Terminale Galleggiante di Stoccaggio e Rigassificazione GNL - Implementazione del Servizio SSLNG

Documentazione Integrativa

Doc. No. P0009025-1-H3 Rev. 0 - Luglio 2019

Figura 1 - Confronto fra i livelli PSDf in terze d'ottava del Bianco (B), i valori minimi, medi e massimi calcolati tra le campagne A13 e P18 (escluso A15 ed E18) ed i livelli misurati in A15 ed E18 nella stazione E100m a 55m di profondità.

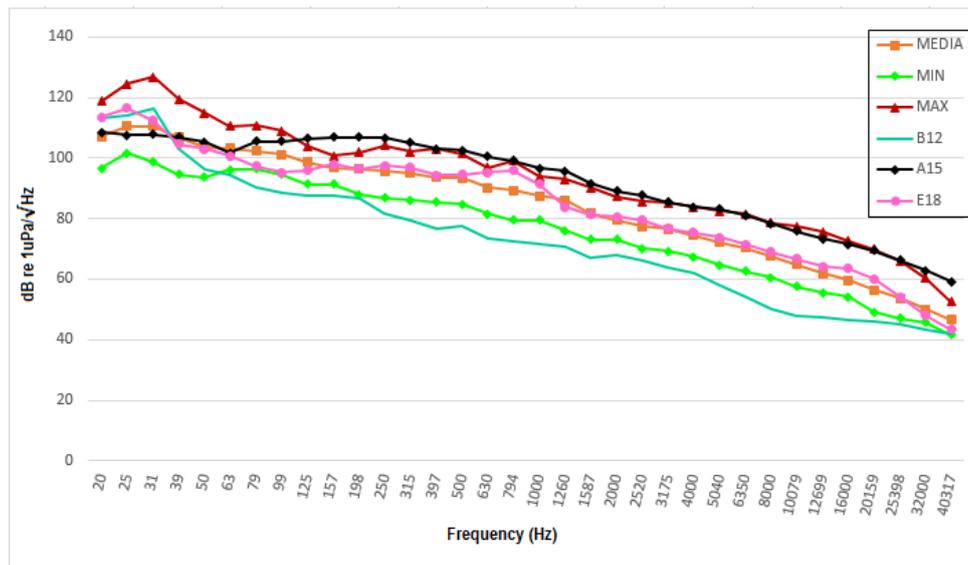
- 2) considerati i livelli di rumore non trascurabili già registrati durante i monitoraggi annuali per alcuni scenari di esercizio e nell'ipotesi di un possibile loro incremento causato dall'attuazione delle modifiche in esame, si ritiene opportuno che siano indicate e descritte, nei prossimi report dei monitoraggi, le possibili azioni di mitigazione che potrebbero essere intraprese per ridurre le emissioni di rumore in mare in corrispondenza delle fasi operative che, in base ai risultati del monitoraggio di cui al punto precedente e di quelli successivi, risultassero particolarmente impattanti. In quest'ultima ipotesi, naturalmente, tali azioni (che possono essere anche di tipo gestionale-operativo) dovranno essere poste in atto in modo tempestivo.

Nella Figura 1 è utile precisare che disponiamo di una sola campagna di Bianco, che quindi rappresenta una base affidabile per qualità, ma non consistente per quantità di dati, considerando che soprattutto la presenza di sorgenti di rumore di tipo antropico, lo stato del mare e le condizioni ambientali possono modificare il rumore presente sia in termini di frequenze che di livelli. Dal confronto con i valori minimi, medi e massimi misurati nelle successive diciotto campagne (escludendo A15 ed E18 per i motivi suddetti) si evince che in quasi tutto lo spettro considerato i livelli misurati a E100m in presenza del Terminale sono più elevati della curva di Bianco (B), a conferma di come il Terminale modifichi l'ambiente acustico dell'area. Le basse frequenze, al di sotto dei 79Hz, mostrano invece un risultato inverso. Il rumore a bassa frequenza, anche fino a 1000Hz è originato prevalentemente dal traffico navale che rende questa parte dello spettro dipendente da sorgenti di rumore anche molto lontane. È ben evidente invece che tutte le curve differiscono dal Bianco maggiormente nell'intorno dei 12kHz. Ciò, pertanto, giustifica l'aver scelto tale frequenza come riferimento per le emissioni del Terminale. La curva di A15 condizionata dalla presenza del Corrado Neri dimostra come la presenza di un singolo rimorchiatore sia in grado di produrre livelli di rumore ampiamente più elevati rispetto a quello legati al funzionamento degli impianti del Terminale. La curva di E18 si discosta dalla media di tutte le campagne solo nelle basse frequenze fino a 1000Hz. Come detto sopra, il rumore a bassa frequenza è originato prevalentemente dal traffico navale anche a lunga distanza. Nonostante per E18 non vi sia un discostamento netto dall'andamento medio come per A15, è stato ritenuto più corretto separare queste misurazioni dalle altre campagne, essendo presenti durante le misurazioni imbarcazioni che potrebbero falsare l'interpretazione dei dati. In presenza della stessa barca, paragonando A15 ed E18 si evince in ogni caso che in E18, durante la misurazione, i motori del Corrado Neri fossero probabilmente spenti o al minimo.

Rispetto ai confronti del 4° anno, si evidenzia un allineamento della curva dei valori massimi registrati nelle 18 campagne con la curva rappresentante le misurazioni in A15. Tale risultato, seppur evidenziando un innalzamento dei valori massimi registrati rispetto agli anni passati, non desta particolare preoccupazione in quanto i valori rimangono al di sotto della soglia dei 120db, valore critico per i mammiferi marini (Tab.7, Guida SPRA, Borsani e Falchi, 2011, parte seconda, riportata in Materiali e Metodi come Tabella 8)".

Per quanto sopra esposto si ritiene che il Rumore del Terminale sia ampiamente al di sotto del valore progettuale accettato in fase autorizzativa, per cui non si comprende la nuova ipotesi di prescrizione. Si conferma che la società continuerà la verifica della prescrizione n. 7 contenuta nel Provvedimento prot. DVA-2010-0025280 di Esclusione dalla Procedura di VIA del 20 ottobre 2010, ed in particolare della prescrizione 7.c "misura del rumore in acqua su due profili perpendicolari dalla distanza di 100 m fino a una distanza di 5 km dal terminale sia durante il funzionamento normale che durante i periodi di massima rumorosità al fine di verificare quanto affermato nello studio ambientale preliminare".
